监 理 通 知 单

工程名称：肇源县通威 100MW 渔光一体光伏发电项目

编号：ZYYG-ZHJL-852-TZD-088

事由：关于外线铁塔组立相关事宜

施工内容: 外线NO6立塔

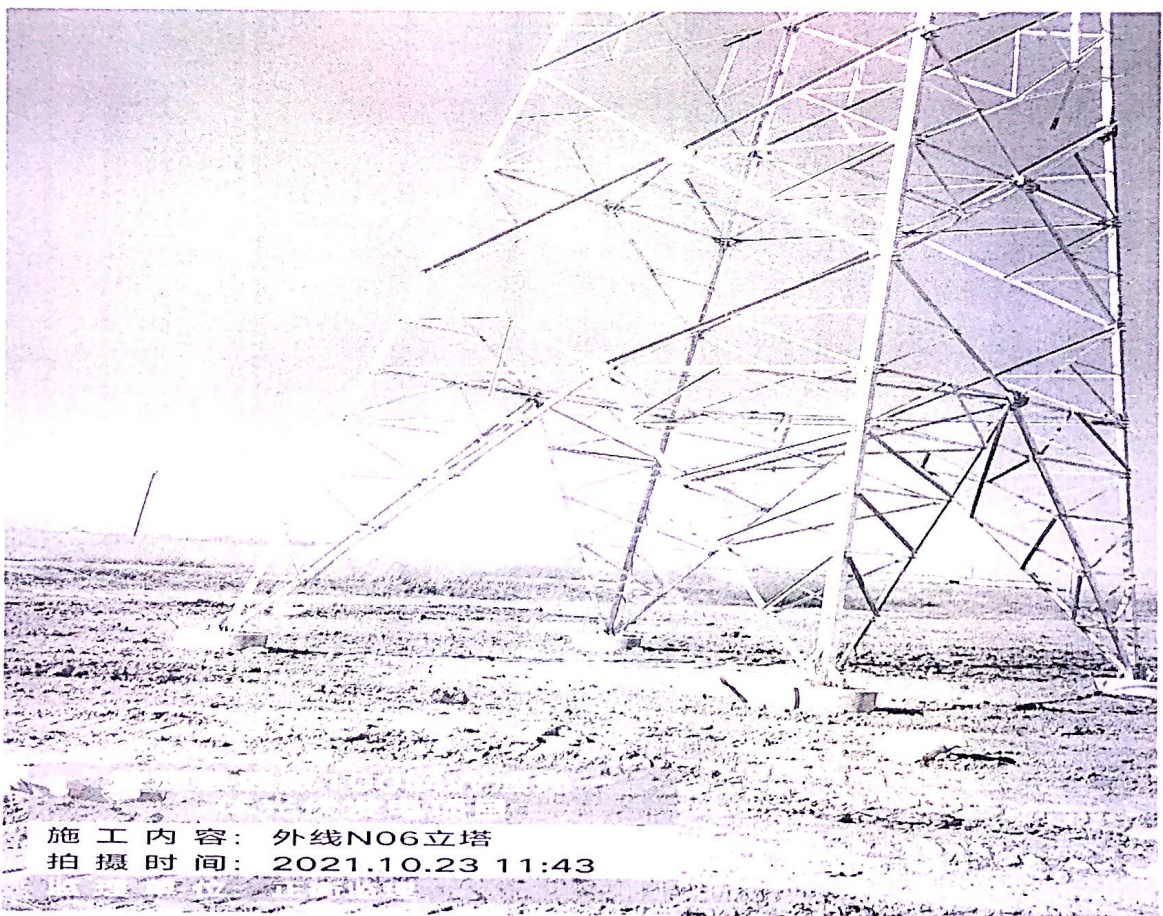
经我方监理及业主现场巡视检查发现，你单位 6#铁塔组立后，部分连接件未紧固，且未采用双螺母紧固，存在严重的质量安全隐患，现要求你单位对以上问题立即整改，对其它已组立铁塔进行全面排查整改，严格按照图纸设计要求施工，整改完成后通知我方监理现场验收，验收合格后方可进行下道工序施工，确保项目安全文明施工！
